第22回行徳内陸性湿地再整備検討協議会

の開催結果（概要）について

第 22 回 (H19.12.18) 行徳内陸性湿地再整備検討協議会 資料 1

行徳湿地再整備に係る調査について

図1 沈下計算の計算断面位置図

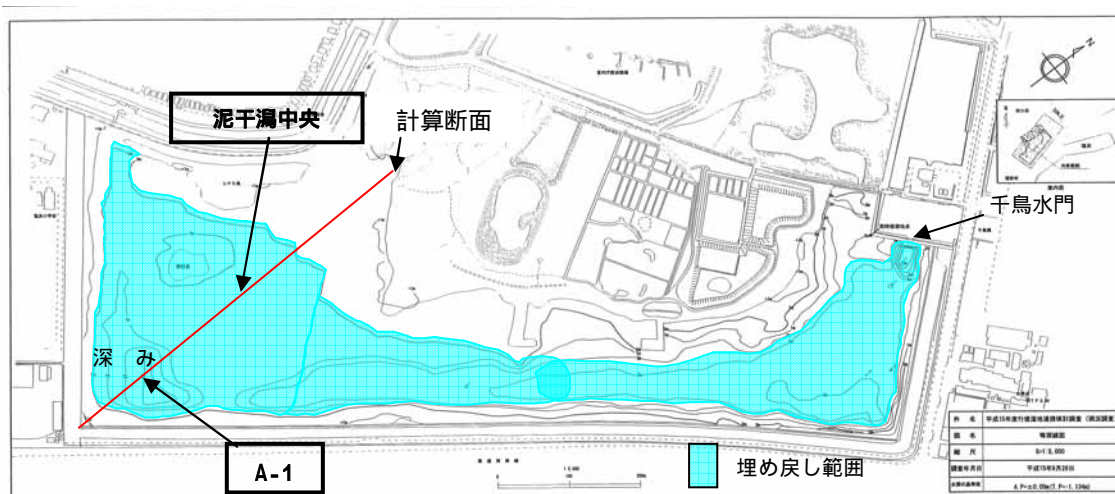
沈下計算は、埋戻し仕上り高最大 (A.P. + 1.0m) の領域で行うものとし、湿地の南角から泥干潟の中央を通過して北のウラギク湿地へ抜ける断面 (図1参照) を計算断面としてモデル化する。

計算結果を表1に示す。全沈下量 (即時沈下 + 圧密沈下) は、A - 1 直上部で 61 cm、泥干潟中央で 41 cm である。

シルト層圧密度 95% に要する日数は約 700 日 (約 2 年) である。

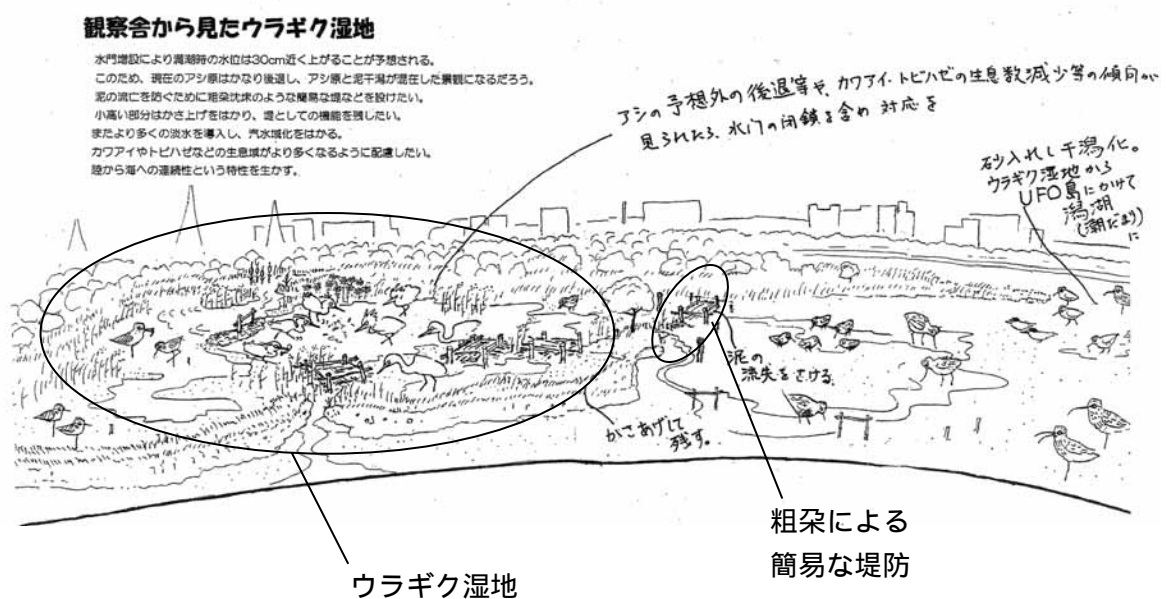
- ・千鳥水門側及び中央部湖底が導入地点の場合には、淡水の滞留時間が比較的短いため、淡水導入による塩分濃度の低下量は、1 psu 程度と小さい。
- ・野鳥観察舎前が導水地点の場合には、湿地全体の平均で 2 psu 程度の塩分濃度の低下が生じ、野鳥観察舎周辺では一時的に河口域と同様の 20 psu を下回る程度まで低下する。
- ・塩分濃度の低下は局所的な現象に留まっている。

行徳湿地と猫実川をむすぶ開渠プラン

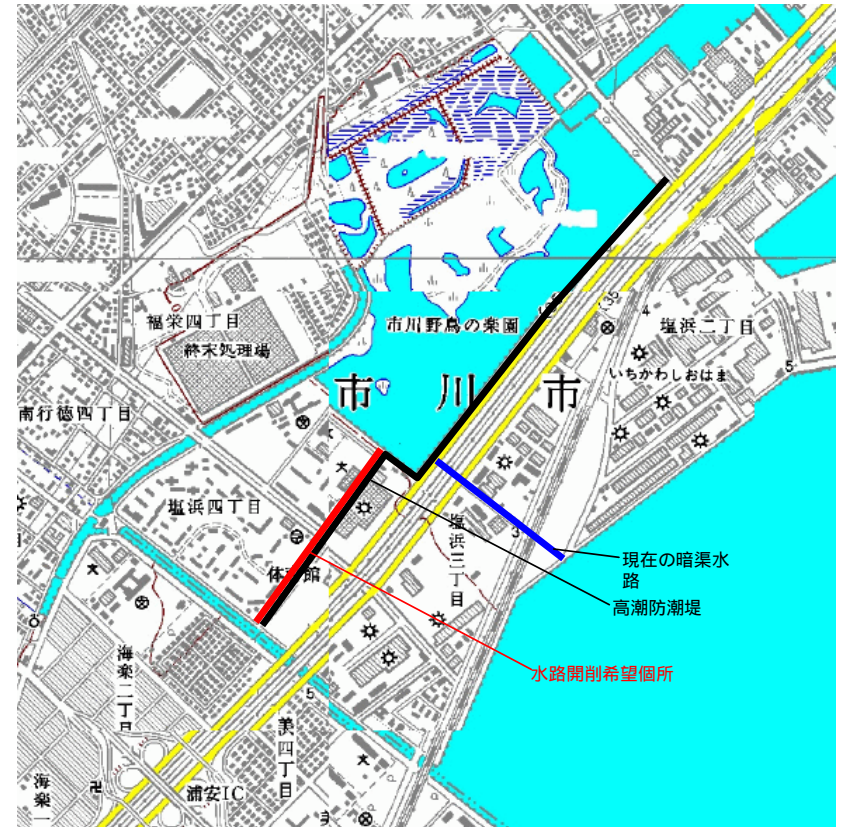
- ・ もう一箇所開けたときの湿地環境に与える影響はどうなるのか。
- ・ 水路幅2～3mでは効果がないのでは。

位置 市川市塩浜4丁目到高潮防潮堤内側の緑地
 緑地の幅は約10m。防潮堤のすぐ内側は幅約3mの管理用地(通路)
 緑地の全長は約600mで猫実川に至る。
 ここに幅2~3mの水路を設けて行徳湿地と猫実川の海面をむすぶことはできないだろうか。

- A 中央部の30m道路
- B 猫実川にかかる水管橋の橋脚
- C・D 行徳湿地隣接の吉野工業所へ電力を供給している高圧鉄塔2基

- ・ プラスの効果があるのか、もう少し議論する必要がある。資料を集め引き続き議論を行う。
